消缺整改单

常州正衡电力工程监理有限公司承德滦平户用光伏项目监理部

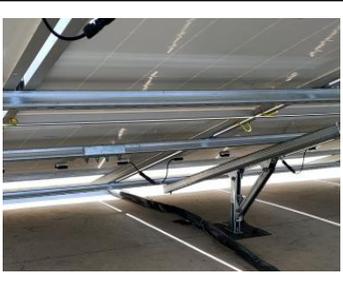
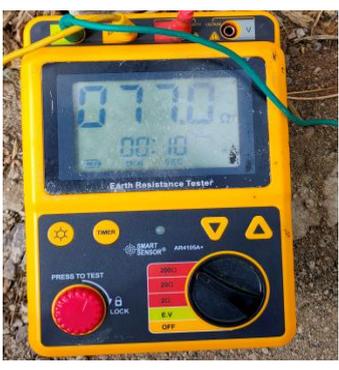
01		<p>9. 直流线应使用包塑铝扎丝进行绑扎固定在导轨（横梁）上，严禁将 MC4接头放入导轨槽或搭落在瓦面上；</p> <p>直流电缆绑扎不合格。</p>
02		<p>光伏支架螺栓紧固不到位。</p>
03		<p>直流电缆绑扎不到位。</p>
04		<p>防雷接地扁钢焊接质量不合格。</p>
05		<p>无前立柱，前排组件距离屋顶高度不符合设计要求。</p>
06		<p>瓦房屋顶组件之间没有预留缝隙，不符合设计要求。</p>

07		<p>3.1.9 采用膨胀螺栓固定立柱时，膨胀螺栓需进行三道防水具体如下：</p> <p>(1) 打孔先进行灌防水结构胶（建议中性硅酮防水结构胶或不低于同等防水性能的结构胶产品）；</p> <p>(2) 安装底座前在底部刷防水胶，涂刷面积不小于 400mmx400mm；</p> <p>(3) 安装底座后周边再补防水胶；防水胶需包裹住外露螺栓。</p> <p>防水施工完成后，在底座涂刷防水胶的范围（不小于 300mmx300mm）内浇筑高度≥150mm 的混凝土保护帽（不低于 C25 混凝土）。</p>
08		<p>五、电气安装</p>  <p>注意事项：</p>
09		<p>五、电气安装</p>  <p>注意事项：</p>
10		<p>2、本工程组件支架钢架进行接地，屋面钢架导轨已形成整体连接，在其四周便于引下的位置采用圆钢φ12 作为引下线引至地面，引下线不少于2根。在地面空地位置设置独立接地极，接地极采用镀锌角钢 L50x50x5，长度2.5米。接地极间距不宜小于5米，接地线埋深不低于0.8米(且位于冻土层下)。</p> <p>黄绿油漆涂刷不合格。</p>
11		<p>防雷接地焊接质量不合格，焊缝处没有刷防腐漆，已经出现返锈现象。</p>
12		<p>并网箱内走线不规范，防火封堵不到位。</p>

13		3 排光伏支架安装不符合设计要求。
14		<p>2、接地引下线不得直接焊接在C钢支架上，应采用扁铁+两个对穿螺栓的方式进行固定连接，两个螺栓距离不得小于100mm；</p> <p>3、接地极选用4#热镀锌角钢或φ12以上热镀锌圆钢，不得使用螺纹钢，埋地深度应满足当地供电部门要求；</p> <p>4、支架接地引下线与接地极焊接应为满焊，焊接长度应在100mm以上；</p> <p>5、支架单独接地，测试电阻不大于10Ω，支架与配电箱共用接地，测试电阻不大于4Ω，供电部门有特殊要求的除外。</p>
15		<p>支架单独接地，测试电阻不大于10Ω，支架与配电箱共用接地，测试电阻不大于4Ω</p>
16		组件存放仓库消防器具配备严重不足。
